„Výstavba Multifunkční sportovní a kulturní haly v Brně“

VYSVĚTLENÍ, ZMĚNA NEBO DOPLNĚNÍ ZADÁVACÍ DOKUMENTACE

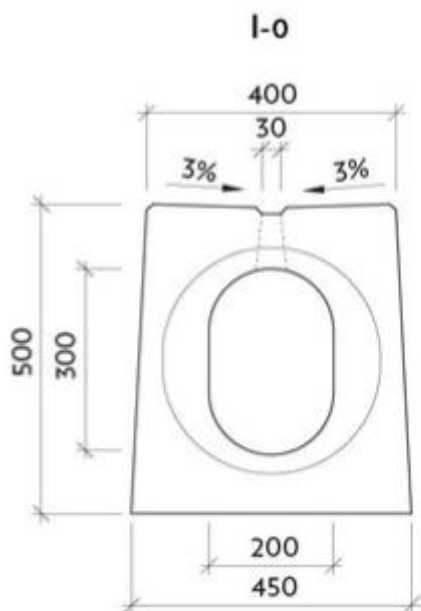
V soupisu prací „OSSENDORF - 1. STAVBA - MODRÁ - Multifunkční sportovní a kulturní pavilon
1. ETAPA [zadání].xlsx,, jsou v části SO 105 - Plocha MSKP položky:

16	M	56241042	rošt můstkový D400 litina dl 0,5m oka 17/29 pro žlab PE š 300mm	m	126,700
	PP		rošt můstkový D400 litina dl 0,5m oka 17/29 pro žlab PE š 300mm		
17	M	592284.R	žlab štěrbinový betonový čistící 400x500x1000mm	m	126,700
	PP		žlab štěrbinový betonový čistící 400x500x1000mm		
	VV		73,60+53,10

Tvar klasického štěrbinového žlabu 400x500mm je bez můstkového roštu:

Žádáme zadavatele o jasnou specifikaci položky – šterbinový žlab nebo liniový odvodňovací žlab s roštem?

Specifikace je doplněna ve stavebních objektech a je součástí složky „1. STAVBA – MODRÁ-Doplnění_SO_01.zip", která tvoří přílohu č. 5 tohoto Vysvětlení zadávací dokumentace č. 5.

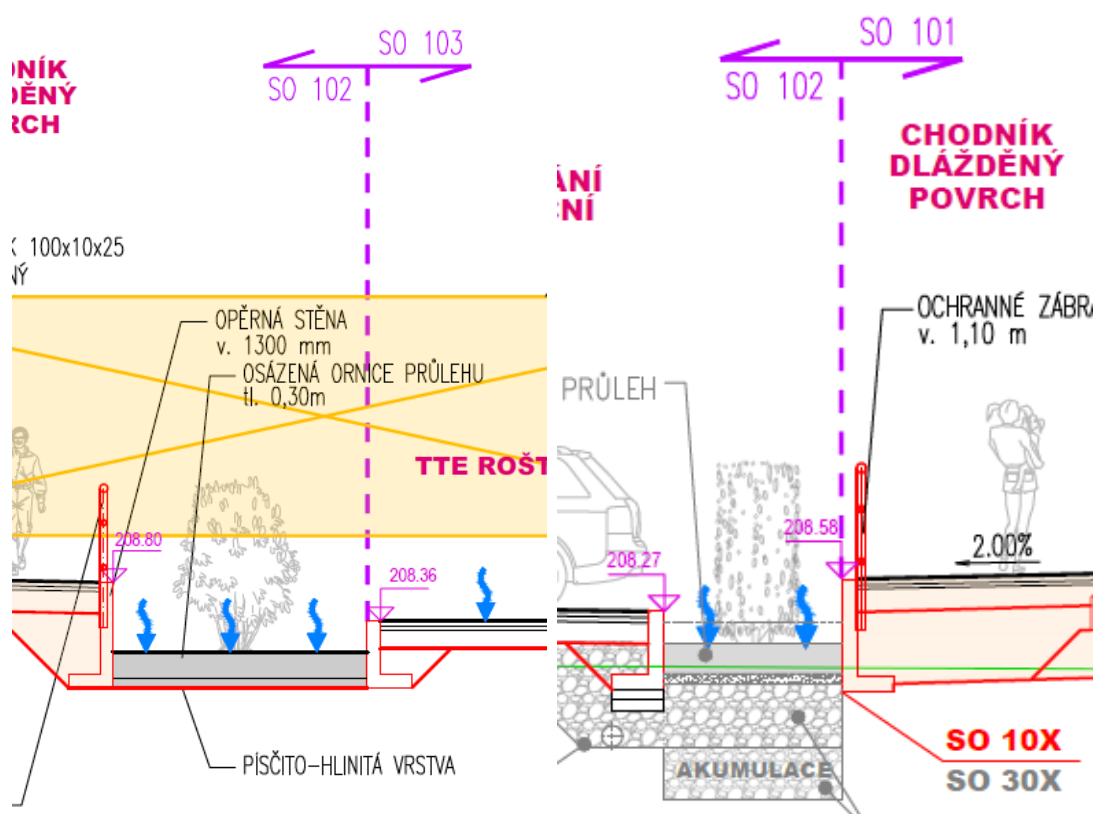
V soupisu prací „OSSENDORF - 1. STAVBA - MODRÁ - Multifunkční sportovní a kulturní pavilon 1. ETAPA [zadání].xlsx„ jsou v části SO 103b – Plocha P2 položky č.5-8 mtž a dod Opěrné zdi samonosné ze železobetonových dílců tvaru L se základem z betonu prostého dl.40.5m.

Z výkresové dokumentace je patrné, že opěrné zdi jsou i v SO 101 (dl.8m) a 102 (dl.47m) ovšem v soupisech prací těchto objektů položky pro mtž a dodávku opěrných zdí se zábradlím chybí.

Žádám o doplnění příslušných položek do soupisu prací.

Příslušné položky jsou doplněny do aktualizovaného dokumentu „OSSENDORF - 1. STAVBA - MODRÁ - Multifunkční sportovní a kulturní pavilon 1. ETAPA_v01" (ve formátech xlm, xls, PDF), který je součástí přílohy č. 4 tohoto Vysvětlení zadávací dokumentace č. 5 (složka „1. stavba - MODRÁ - BEZ CEN").

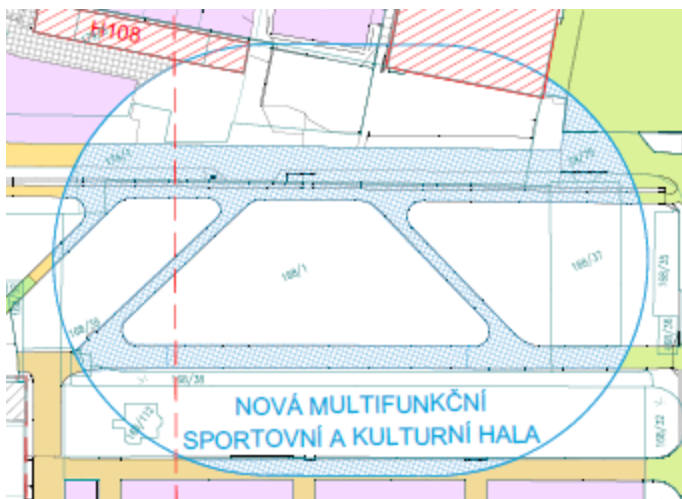
V situaci SO 002.1 – DEMOLICE ZPEVNĚNÝCH PLOCH jsou modře šrafované stávající plochy v místě budoucí haly. Tyto plochy nejsou zahrnuty v příslušném soupise prací části OKOLNÍ PLOCHY a nefigurují ani v soupise prací části HALA.

Pokud má být demolice těchto ploch součástí cenové nabídky, žádáme zadavatele o doplnění příslušných položek do soupisu prací.

Demolice těchto ploch je součástí zadávané veřejné zakázky. Zadavatel doplnil tyto položky do dokumentace objektu SO 002.1, která je součástí složky „1. STAVBA – MODRÁ-Doplnění_SO_01.zip“, která tvoří přílohu č. 5 tohoto Vysvětlení zadávací dokumentace č. 5.

Příslušné položky zadavatel doplnil do aktualizovaného dokumentu „OSSENDORF - 1. STAVBA - MODRÁ - Multifunkční sportovní a kulturní pavilon 1. ETAPA_v01“ (ve formátech xlm, xls, PDF), který je součástí přílohy č. 4 tohoto Vysvětlení zadávací dokumentace č. 5 (složka „1. stavba - MODRÁ - BEZ CEN“).
